**INTEGRAZIONI ISTRUTTORIA VIA
CDED 18: ATTRAVERSAMENTO TORRENTE
VARENNA**

**NODO STRADALE E AUTOSTRADALE DI GENOVA
ADEGUAMENTO DEL SISTEMA A7 – A10 – A12**

PROGETTO DEFINITIVO

Figura 2 – Il profilo longitudinale del viadotto che mostra come le quote di scorrimento della TBM (q. 118) siano incompatibili con quelle dell'impalcato (q. 124)

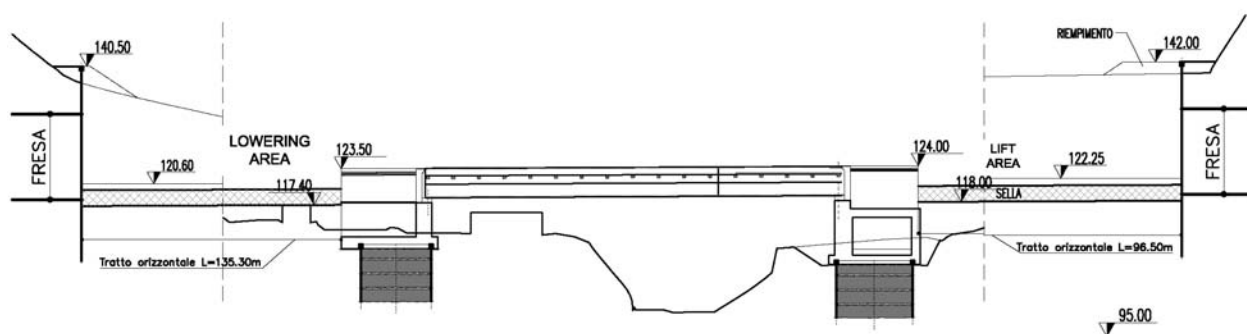
La Commissione tecnica VIA del Ministero dell’Ambiente e della Tutela del Territorio e del Mare (MATTM), nella nota prot. 2060 del 27.01.2012, ha richiesto di *“approfondire gli impatti della costruzione del rilevato provvisorio sul torrente Varenna, prevedendo le misure necessarie per lasciare inalterate le attuali condizioni di deflusso delle acque”* (punto 1.22).

- *A riguardo delle opere maggiormente impattanti, quali la costruzione del rilevato provvisorio sul t. Varenna, si ritiene necessario dimensionare e realizzare l’opera in modo tale da non modificare le attuali condizioni di deflusso, non provocando rigurgiti significativi a monte (punto 6.12);*

Questa soluzione richiede però che l'attraversamento del torrente avvenga lungo un piano posto alla stessa quota del piano di scorrimento della fresa, sul quale vengono appunto posati i conci prefabbricati. A tale scopo – tenendo conto che il viadotto definitivo ha un piano posto circa 4 ml più in alto rispetto alla quota di scavo delle TBM - va quindi predisposta una struttura provvisoria, funzionale al solo attraversamento delle due macchine e da rimuovere subito dopo.

Il problema è stato affrontato in diversi cantieri sia mondiali che nazionali (ci sono esempi già realizzati da RFI nella stessa Regione Liguria) con lo stesso risultato: viene eseguita una tombinatura provvisoria del torrente (di solito con tubazioni “a piastre”) sulla quale è impostato un rilevato provvisorio sulla cui sommità, posta alla quota necessaria alla posa dei conci inferiori dell'anello, scorrono le frese. Una volta completato il passaggio, il rilevato viene asportato, la tombinatura eliminata e si procede alla realizzazione del viadotto definitivo.

Figura 4 – La testa della TBM caricata sul carrello che attraversa il Varenna

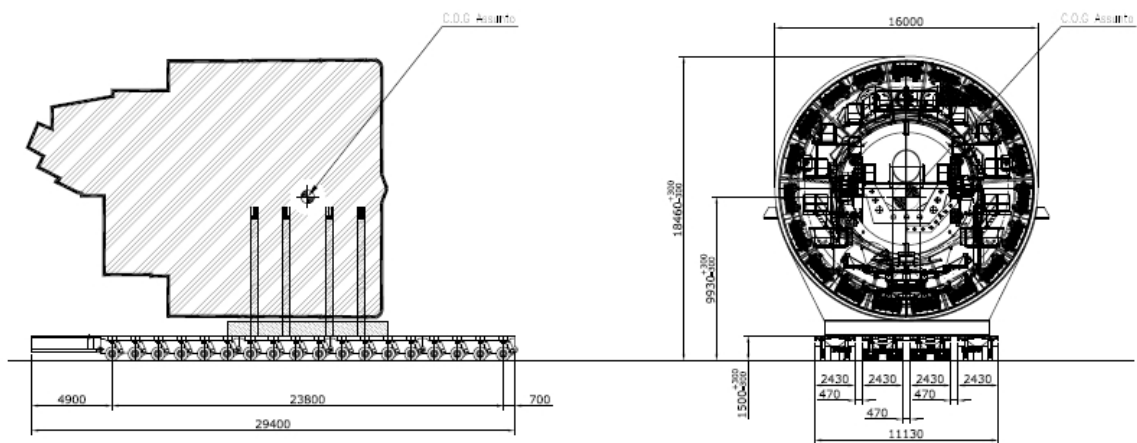
- *Evitare la realizzazione del terrapieno provvisorio per l'attraversamento delle talpe meccaniche (punto 21.2);*
- *Completa e definitiva messa in sicurezza delle due cave attraversate dalla nuova autostrada ed acquisizione della maggiore da parte di Autostrade per l'Italia per realizzarvi un'area attrezzata per il campeggio, lo sport e lo svago, da cedere gratuitamente al Comune di Genova (punto 21.4);*

Soprattutto dopo l'alluvione del Novembre 2011, sono sorte molte perplessità nell'opinione pubblica sulla realizzazione di una struttura così imponente nell'alveo del torrente. La cosa ha avuto una certa risonanza sulla stampa locale che ha ribattezzato l'opera come la "diga" sul Varenna. In fase di procedura VIA il tema è stato ripreso dalla Regione Liguria che nella DGR 1345/11 chiede di *".. valutare la possibilità di realizzare subito i viadotti, opportunamente progettati per il passaggio delle frese, senza la necessità di realizzare il terrapieno .."* (punto 6.46a). Il tema del riempimento è stato anche oggetto di un apposito sopralluogo dei Componenti dell'"Osservatorio Locale per la Gronda di Ponente" (il 17.01.2012) e di un comunicato a firma del Presidente del Municipio di Ge-Ponente allegato agli atti della riunione di Osservatorio del 07.02.2012. In tale documento si precisava che *"... Municipio e Cittadini hanno fatto rilevare la necessità di ampliare lo*

È quindi maturata la decisione di eliminare il riempimento provvisorio, problema che peraltro è – dal punto di vista squisitamente tecnico - di facile soluzione:

- i due viadotti sul Varenna, entrambi caratterizzati da un'unica campata da 70 ml, possono essere rinforzati per sopportare il peso delle frese, che verranno smontate in misura minima, solo per renderle movimentabili;
- le TBM, dopo aver percorso un breve tratto all'aperto traslando sui conci inferiori, devono essere parzialmente smontate, per separare la “testa” dal backup. Le “teste” vengono poi sollevate da martinetti idraulici che le posizionano su un carrello in attesa sul piano del viadotto. Dopo aver attraversato il viadotto sul cartellone, il macchinario viene nuovamente calato sul piano di scavo proseguendo sui conci la traslazione fino al nuovo imbocco.

Figura 6 – Sezione di confronto tra il riempimento rilevato e quello di progetto sulla nuova carreggiata autostradale della Gronda in direzione Ovest

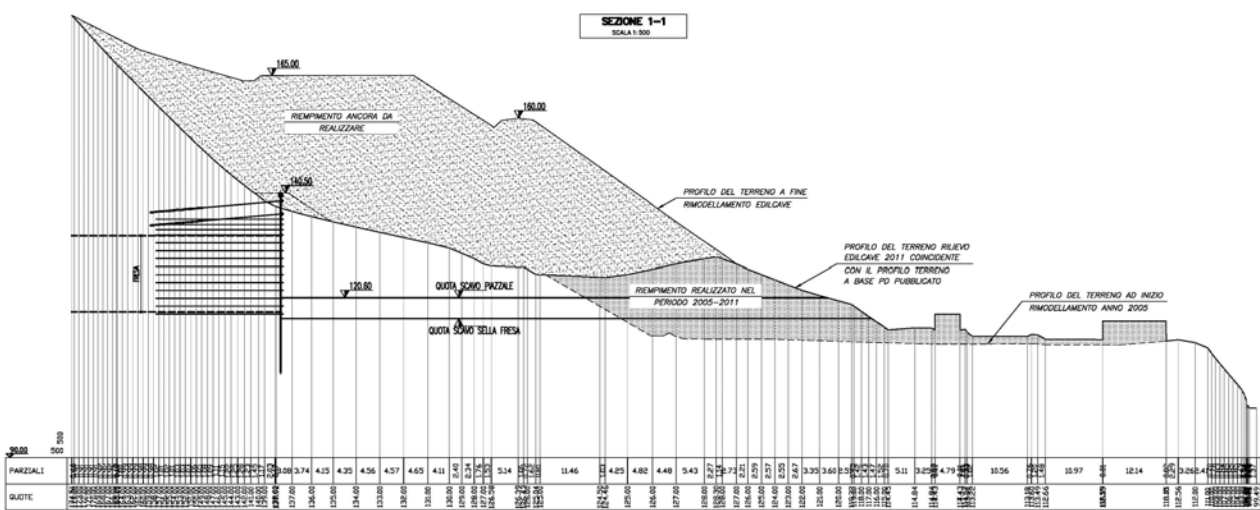
- *Per quanto attiene alla realizzazione del rilevato di attraversamento del T. Varenna, si sottolinea che gli interventi previsti nel sito di cava “Pian di Carlo” non potranno prescindere da una adeguata armonizzazione con il progetto autorizzato di sistemazione finale e di riqualificazione del sito estrattivo. In alternativa il progetto autostradale dovrà farsi carico di prevedere la generale risistemazione dell’area che si concili con le esigenze di riqualificazione del sito estrattivo (punto 6.2);*

Dalla documentazione topografica si rileva che la situazione presenta alcuni gradi di incertezza: la sovrapposizione del nuovo rilievo con le sezioni di progetto S2 ed S4, indicate nell'elaborato TAV.2 del "Progetto di variante al piano di coltivazione finalizzato alla sistemazione definitiva della cava Pian di Carlo in località Bric Bardenco", mostra infatti che il riempimento finora realizzato in cava - nel settore della cava interessato dall'attraversamento della Gronda - è ancora molto lontano dalle quote previste per il "terreno sistemato" (vedi Figure seguenti e Tavola APG0861 allegata alla presente).

Ciò premesso – pur riconoscendo che il progetto dell'imbocco dovrà essere coordinato alla effettiva situazione del terreno riscontrabile in situ – non è detto che al momento di eseguire i lavori le quote di riempimento avranno raggiunto effettivamente quelle attese.

Appare quindi più opportuno monitorare l'avanzamento delle operazioni di riempimento e calibrare le opere di armonizzazione tra Gronda e cava direttamente al momento della redazione del Progetto Esecutivo, per evitare di produrre – in questa fase intermedia – un ulteriore progetto senza che sia consolidato il piano campagna su cui impostare le opere d'arte.
